Technical Service Bulletin (TSB)

B1KW010FQ0 : Version 5 du 17/04/2014

POUR : 508 ET DIESEL TURBO DW10CTED4 FAP

EFFET CLIENT : **DYSFONCTIONNEMENT DE L’AFFICHAGE DU NIVEAU D’HUILE MOTEUR - EN PRÉSENCE DU CODE DÉFAUT F159 OU B1818**

Figure : B1KU009D

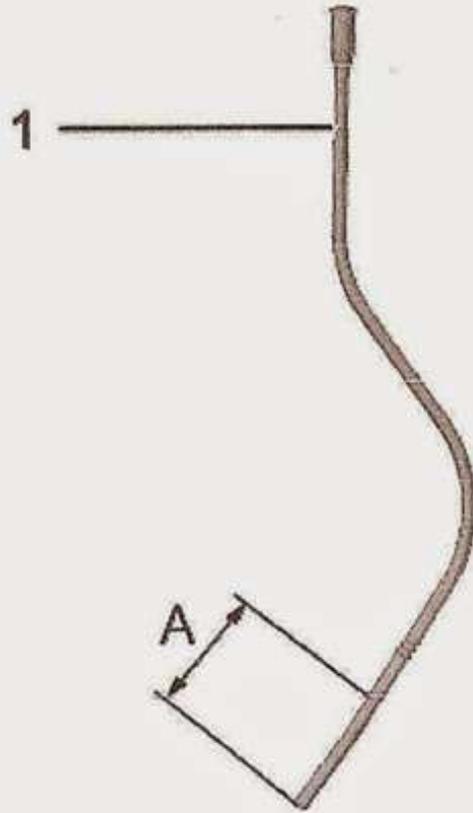
Quantité d’huile trop importante dans le carter moteur.
Imprécision de la jauge à huile manuelle.

"A" = 6 cm.

Couper le bas du tube guide (1) de jauge à huile manuelle selon la cote "A".

Déposer le tube guide (1) de jauge à huile manuelle.

Reposer le tube guide (1) de jauge à huile manuelle.

Effectuer une remise à niveau de la quantité d'huile moteur.
